**Modulo per la presentazione delle osservazioni per i piani/programmi/progetti sottoposti a procedimenti di valutazione ambientale di competenza statale**

**ID: Codice procedura (ID\_VIP/ID\_MATTM): 12691**

**“Progetto di un impianto eolico denominato “Pitigliano” ubicato nei comuni di Pitigliano (GR) e Sorano (GR) costituito da 20 (venti) aerogeneratori di potenza nominale 7,0 MW per un totale di 140,0 MW con relative opere connesse ed infrastrutture indispensabili”**

**Immagine 1. Vincoli ex art. 136 del CBC dal PIT della Regione Toscana e zona approssimativa dove è progettato l'impianto industriale.**

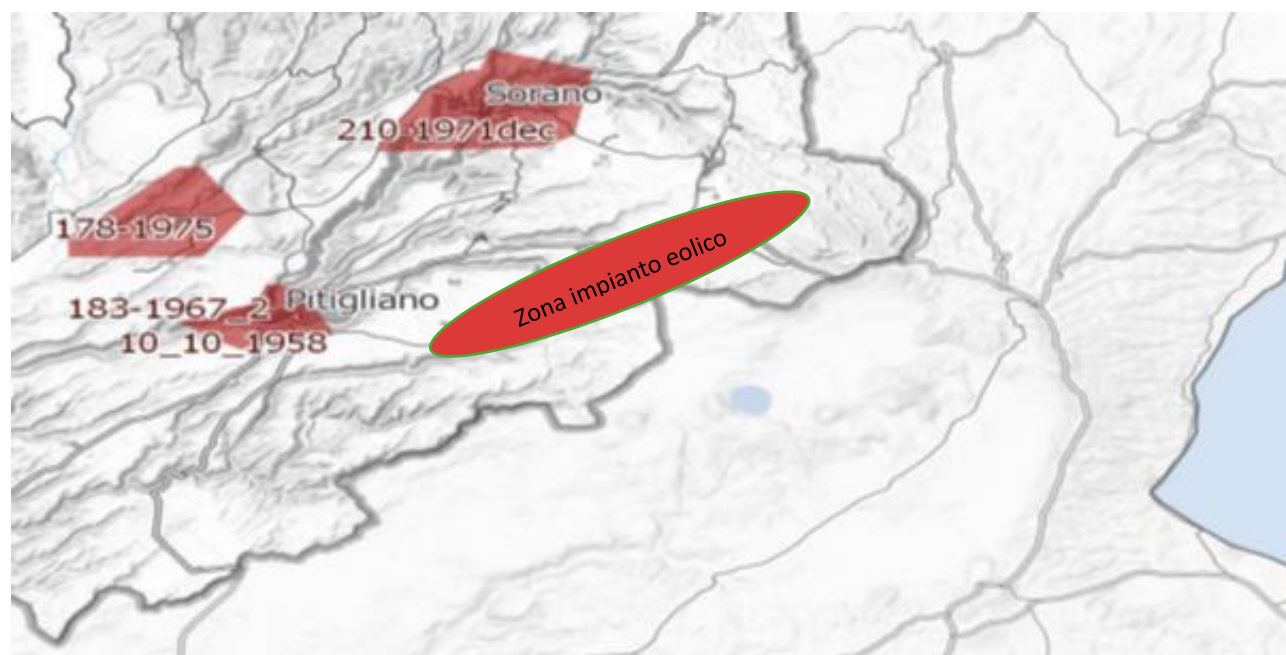
*Inoltre, come sostiene la Proponente parte dell'impianto si verrebbe a trovare a 3,5 km dal centro abitato di Sorano. Infatti, tre degli aerogeneratori WTG 08, 09, 10 sono addirittura all'interno delle fasce di rispetto dei 3 km del suo vincolo paesaggistico di notevole interesse pubblico ex art 136 del CBC. Si evidenzia che così si crea*

un'ulteriore incompatibilità con la tutela del Paesaggio.

#### **OSSERVAZIONE N.12**

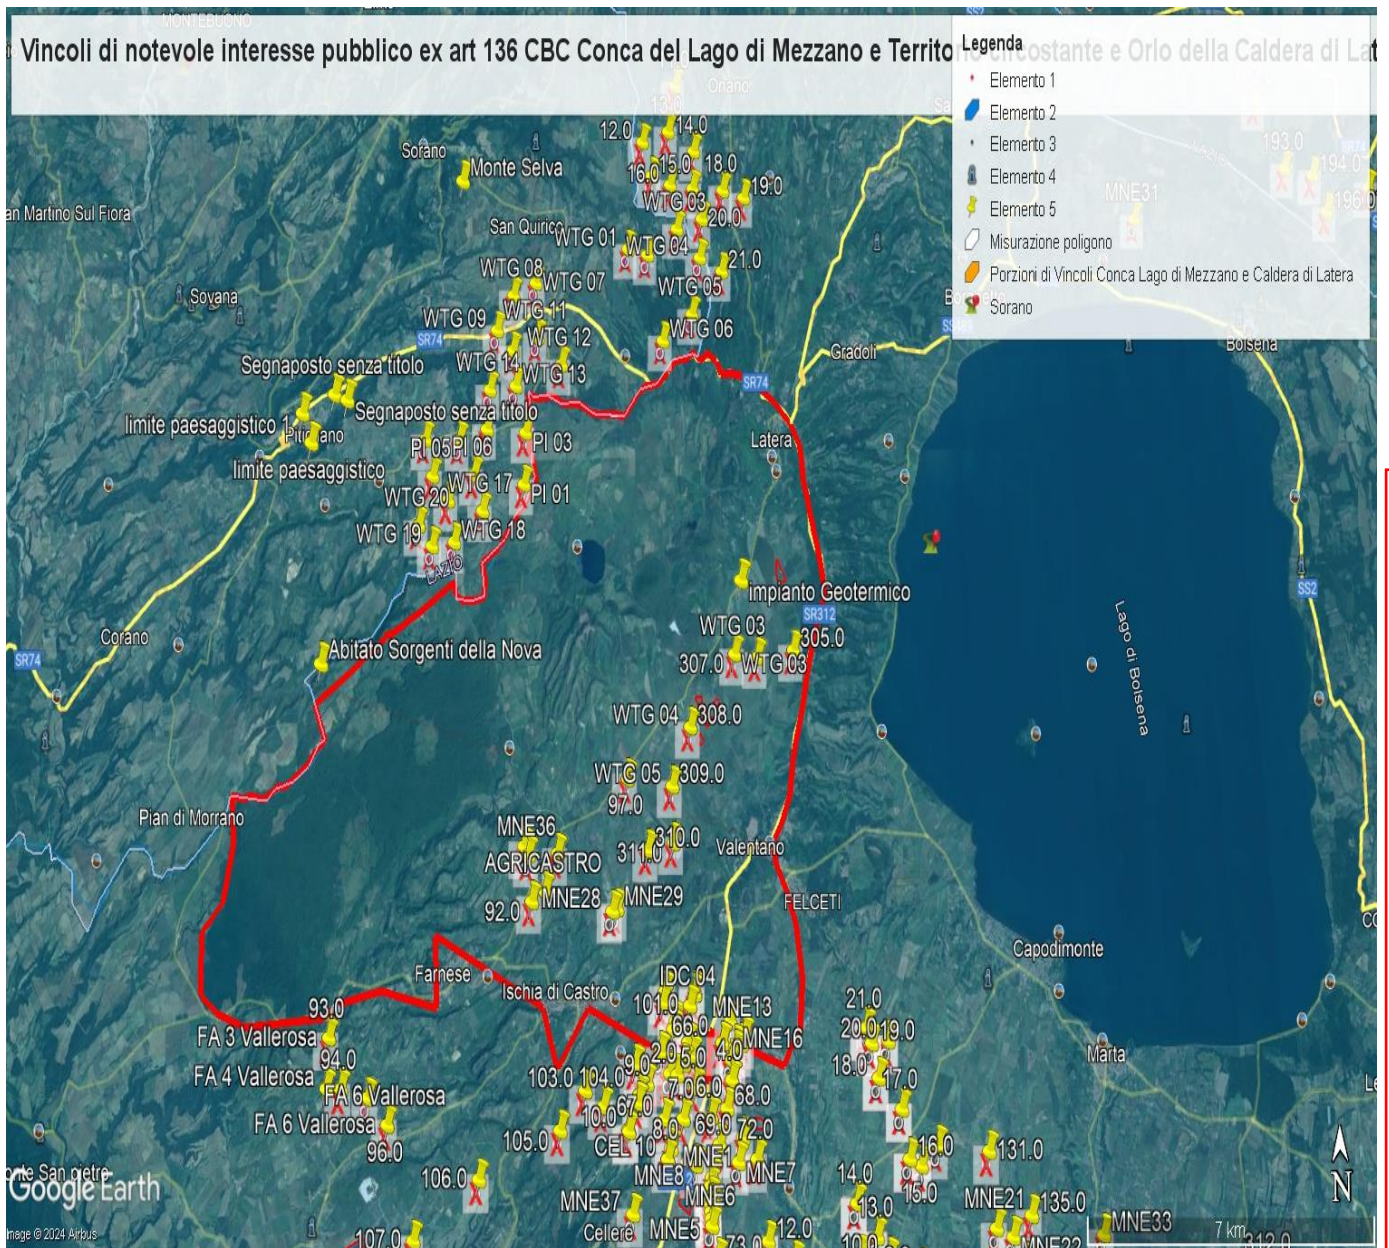
- 1) Lo studio presentato dal proponente nel "Report anemologico" si è basato su dati di parametri meteorologici estratti da un modello di rilevamento virtuale Virtual Met Mast (Vortex ERA - 5 series). Lo studio non riporta che tale modello sia stato validato con misure in sito. Una validazione del modello con misure rilevate sul posto per almeno un anno/ un anno e mezzo dovrebbe essere necessaria per garantire l'accuratezza della produzione energetica stimata.

- 2) Lo studio presentato nel "Report anemologico" riporta valori incoerenti di produzione energetica lorda e netta.
  - a. Nel paragrafo 5.2, Energy calculation, si stabilisce che usando il software Open Wind e il Wake Model Deep Array Eddy Viscosity, la produzione lorda dell'impianto risulta essere di 146,97GWh/anno, la produzione netta 143,59GWh/anno.

**IMMAGINE n. 2** Impianto eolico industriale “Pitigliano” e distanze aerogeneratori dai Vincoli della Conca del Lago di Mezzano...

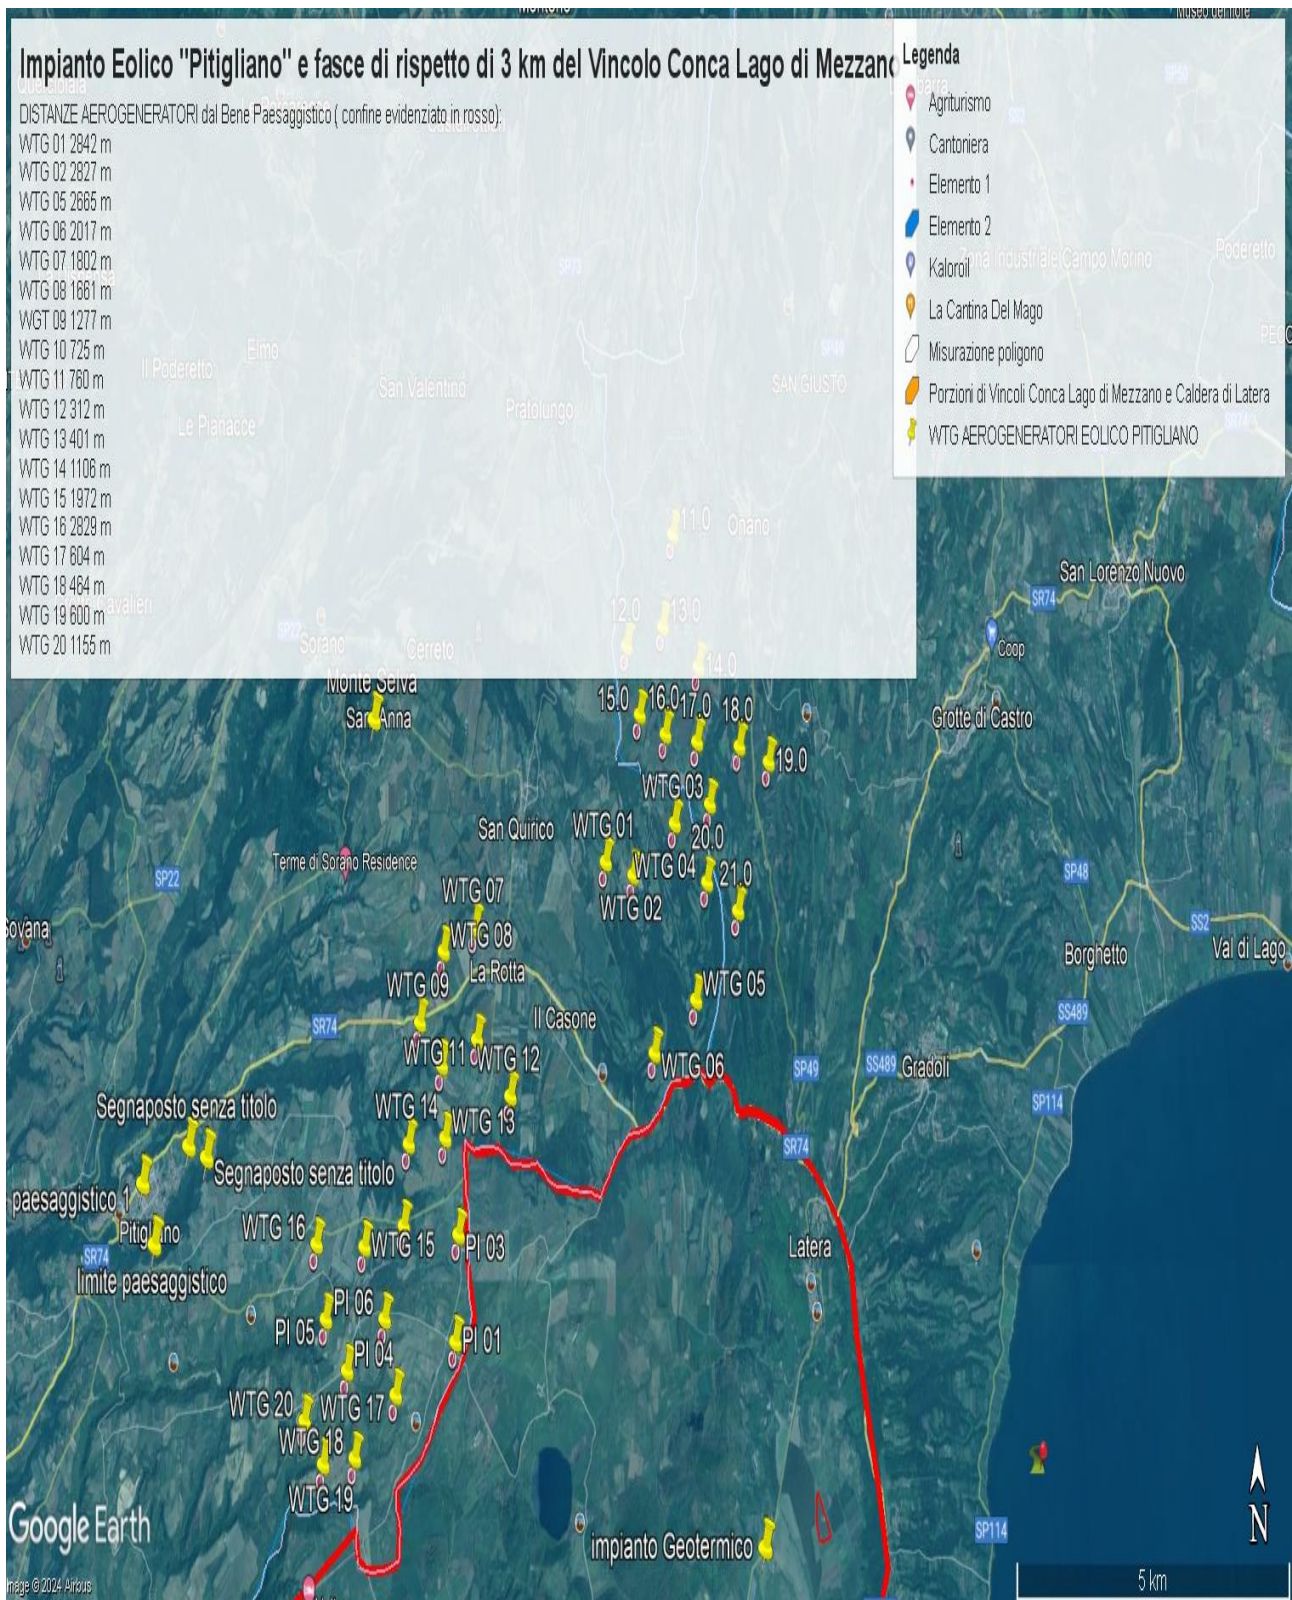
Come è illustrato nell'immagine si ribadisce che l'impianto industriale "Pitigliano" ricade completamente all'interno delle fasce di rispetto dei due vincoli di notevole

interesse pubblico e lambisce quelle di un terzo vincolo e quindi come affermato dal Consiglio di Stato nelle sentenze citate, l'impianto è insediato in area non idonea ai sensi dell'art. 20 comma 8 lettera c quater del D.Lgs. n. 199/2021 e ss.mm.ii al contrario di quanto sostiene la proponente.

**IMMAGINE n. 3 Impianto eolico industriale “Pitigliano” e distanze aerogeneratori dai Vincolo “Orlo della Caldera di Latera.**

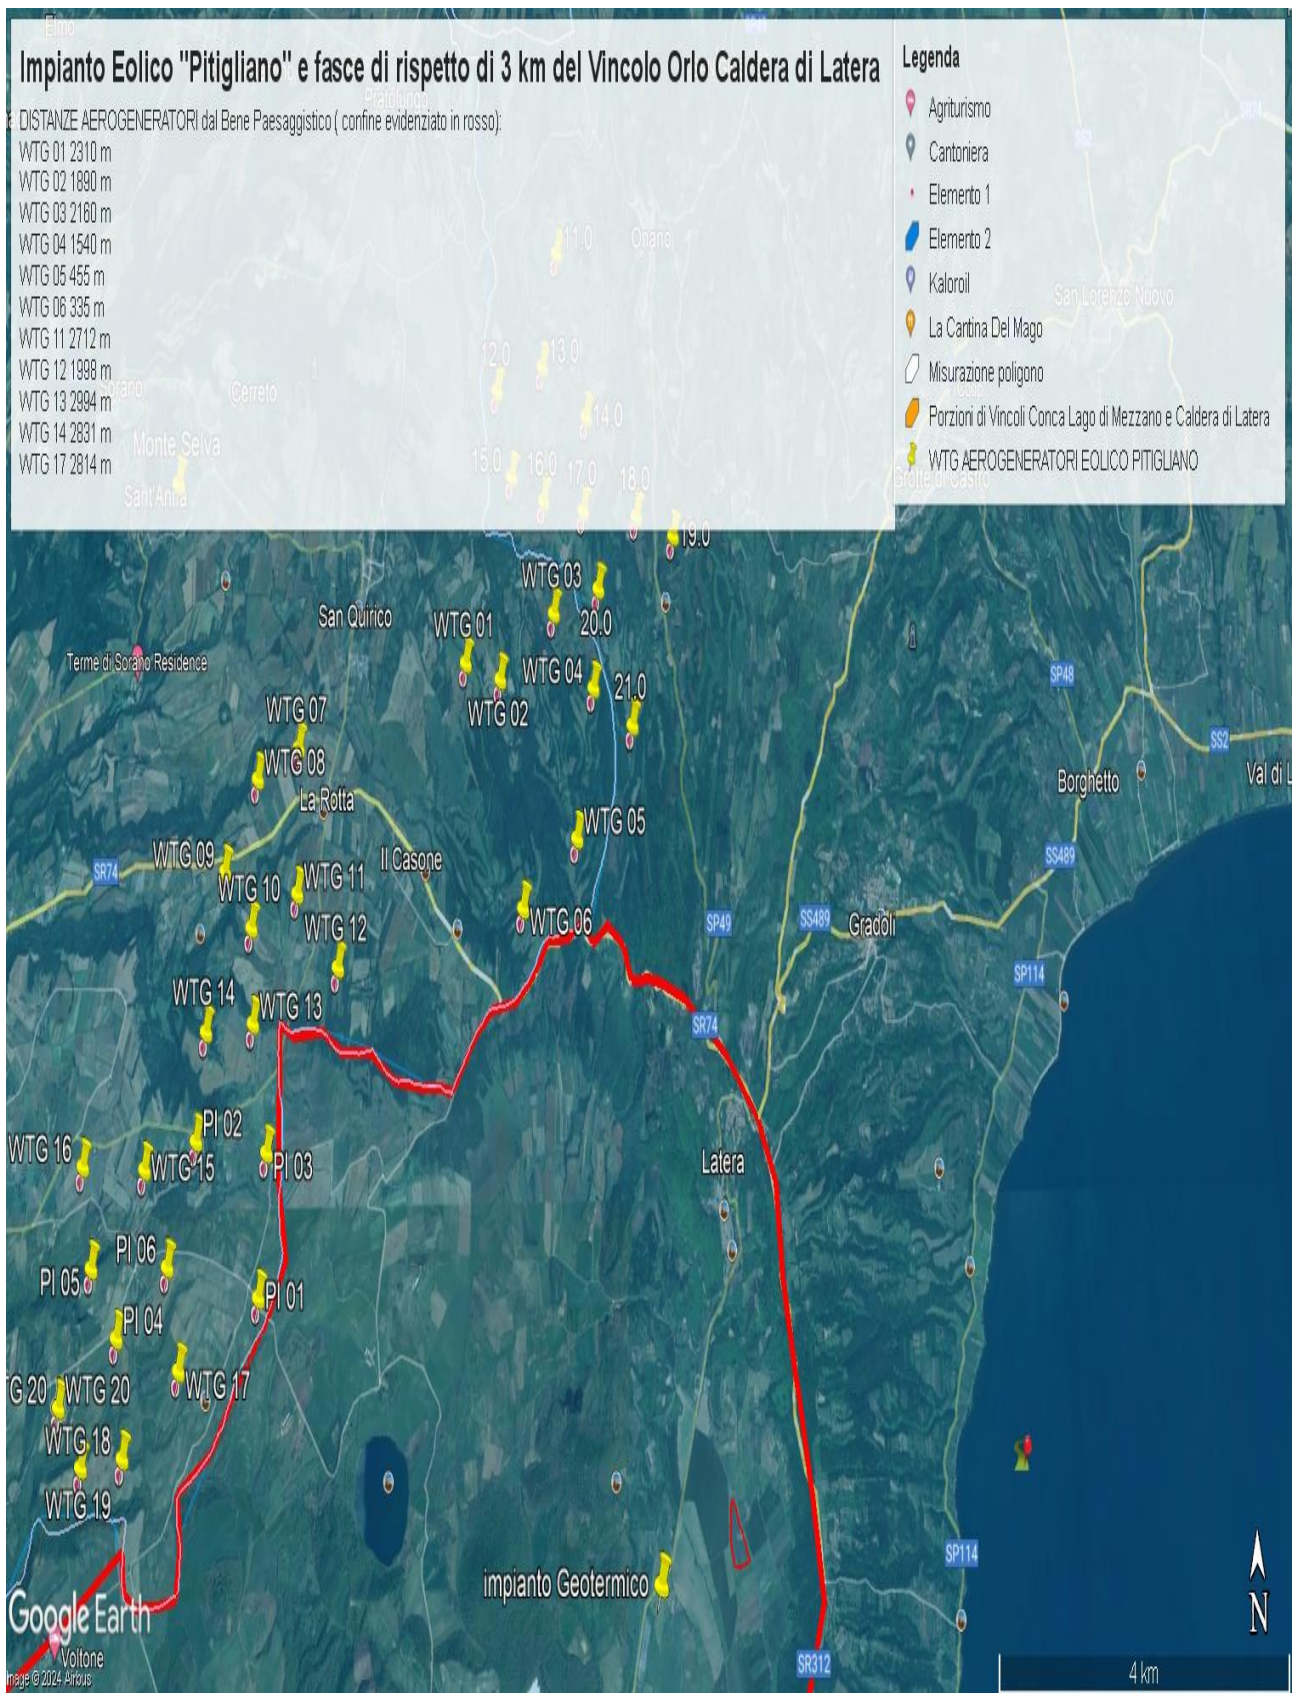
Concludendo, si evidenzia ancora che la proponente non effettuando la procedura prevista dalla Parte III delle Linee Guida nazionali ha ignorato un vincolo paesaggistico di notevole interesse pubblico istituito con un provvedimento del Segretariato regionale del Ministero della Cultura per il Lazio che ha emanato il Decreto di dichiarazione di notevole interesse pubblico n. 22 del 15.02.2024 ai sensi e per gli effetti dell'art. 136, co. 1, lett. c) e d) del decreto legislativo 22 gennaio 2004, n. 42, "Ambito paesaggistico, geologico e geomorfologico dell'orlo della caldera di

Latera e delle sue pendici interessate dai centri eruttivi periferici" nei comuni di CELLERE, FARNESE, ISCHIA DI CASTRO, LATERA, PIANSANO.

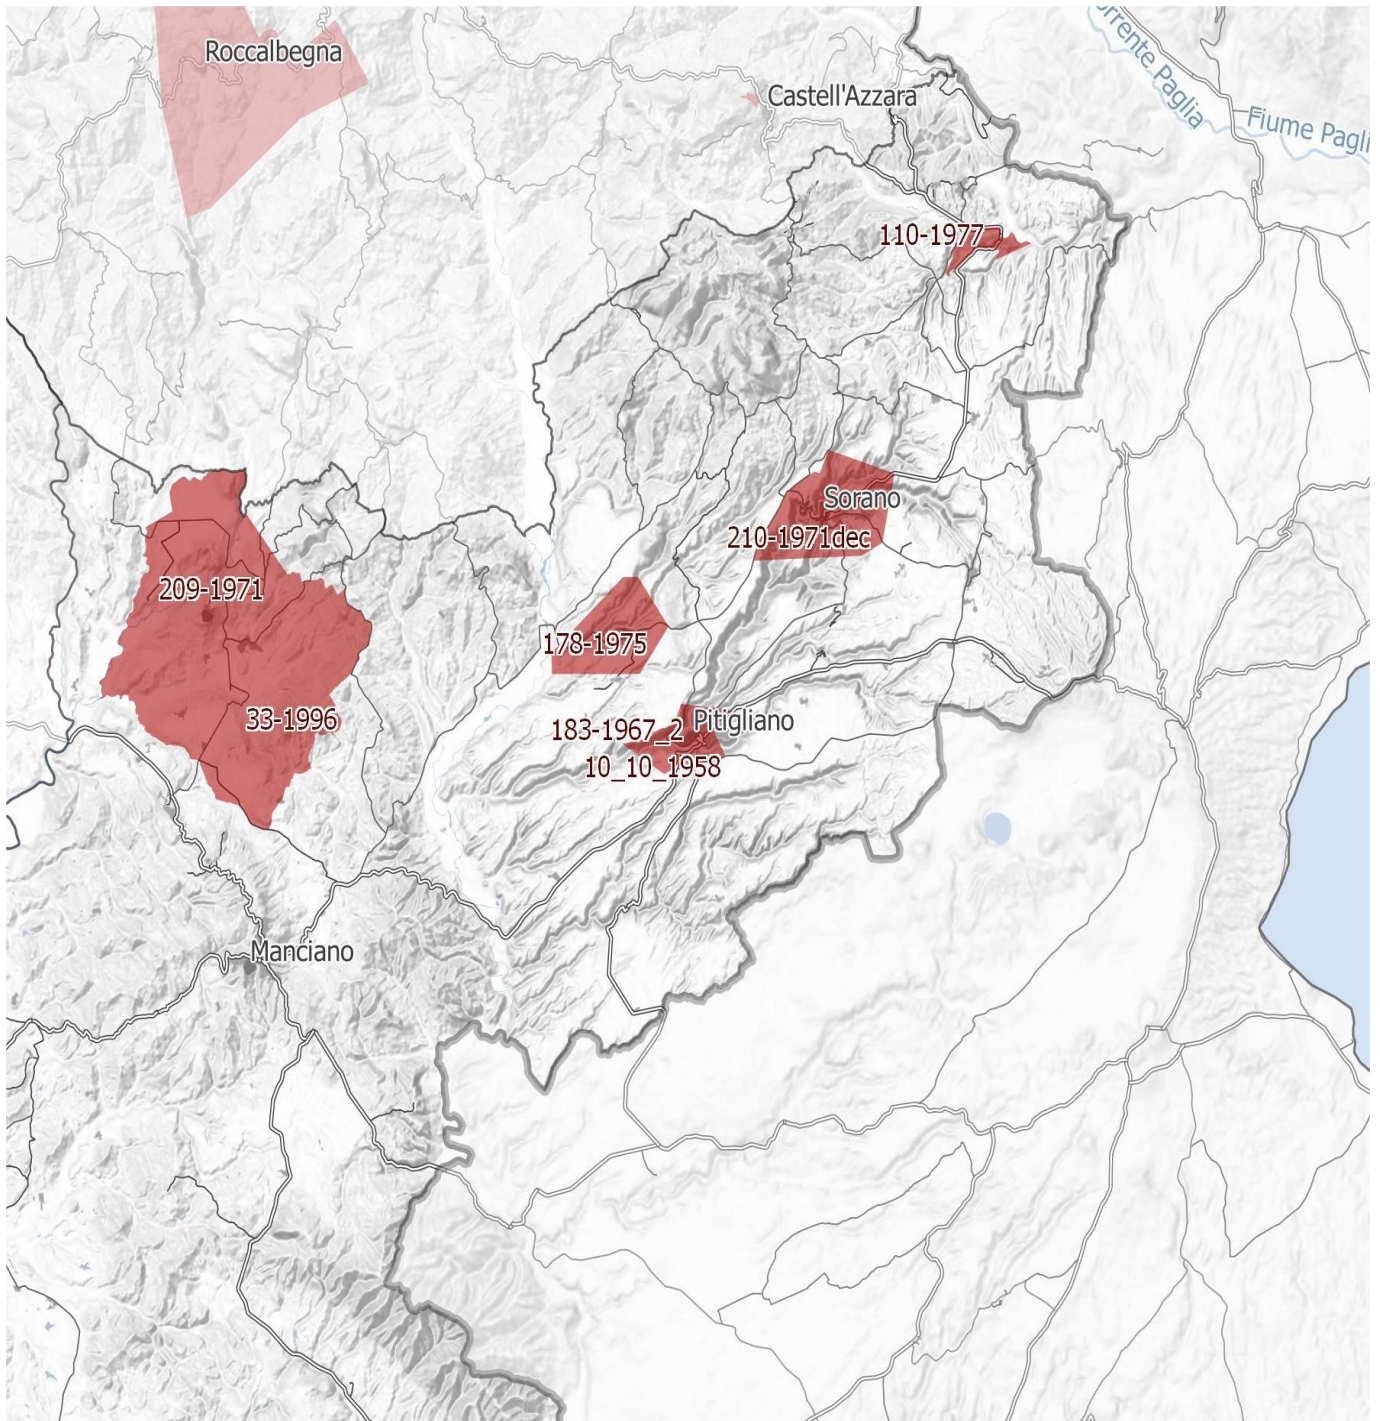
**IMMAGINE n. 4** Si evidenzia che i tre aerogeneratori WTG 07, WTG 08 e WTG 09 impattano con il vincolo paesaggistico di notevole interesse pubblico del Centro Storico di Sorano. Il WTG 07 si troverebbe a 2828 m, WTG 08 2504 e WTG 09 2990. Il cavidotto dell'impianto invece impatta in buona parte del Vincolo paesaggistico ex art. 136 del CBC del Centro Storico di Pitigliano.
